**SIAEPA
de
SEMUR en AUXOIS
5 rue du 8 mai
21.140 Semur en AUXOIS**

AVIS d'HYDROGEOLOGUE AGREE

Définition des Périmètres de Protection
de la prise d'eau
de Chênesaint à La ROCHE en BRENIL

Novembre 2016

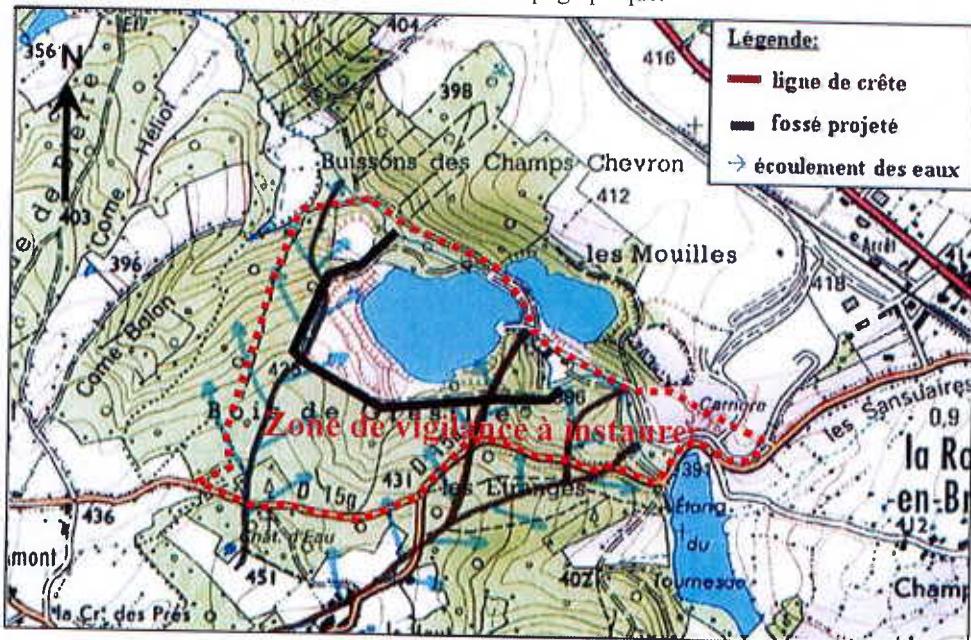
Sur la protection des installations : Les mesures prises pour défendre l'accès à la prise d'eau sont minimalistes. La clôture du dispositif de détournement de l'eau du Tournesac également. En plus de la proposition portée par le pétitionnaire, on préconise de matérialiser une zone de protection par une clôture posée entre les deux barrières placées sur les chemins Nord et Sud pour intégrer le cours du ruisseau sur toute la distance où il est le plus proche du tracé de l'ancien front de taille (pointillé rouge sur la photographie ci-dessous).

De même, la rive Ouest est à clore jusqu'au point d'arrimage du balisage flottant.

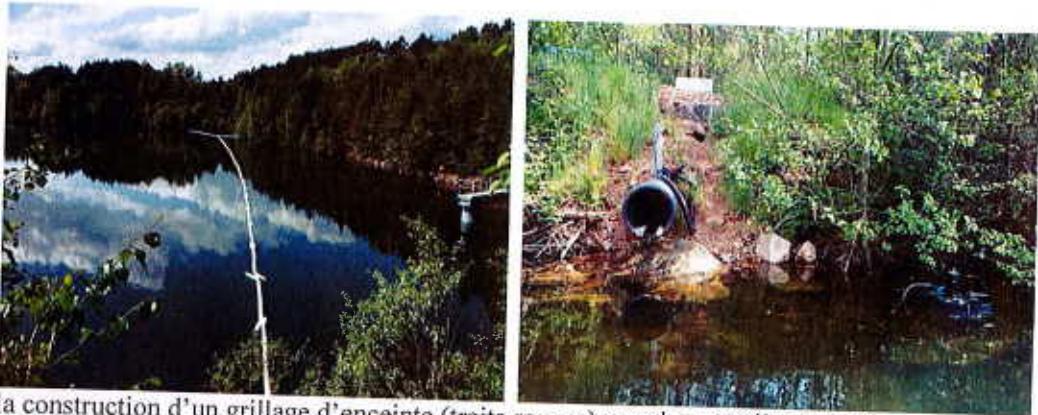
Les mesures de protection : La collectivité a mis en place les clôtures et portails préconisés dans l'avis relatif à la mise en exploitation provisoire, à savoir :

- le détournement des eaux de ruissellement des chemins du réservoir (traits bleus sur la carte ci-dessus)
- la pose de barrages flottants destinés à piéger les hydrocarbures (traits jaunes), complétée par l'installation du détecteur d'hydrocarbures associé à la vanne assurant les prélèvements dans le Tournesac

▫ la construction d'un grillage d'enceinte (traits rouges) avec les portails sécurisés.
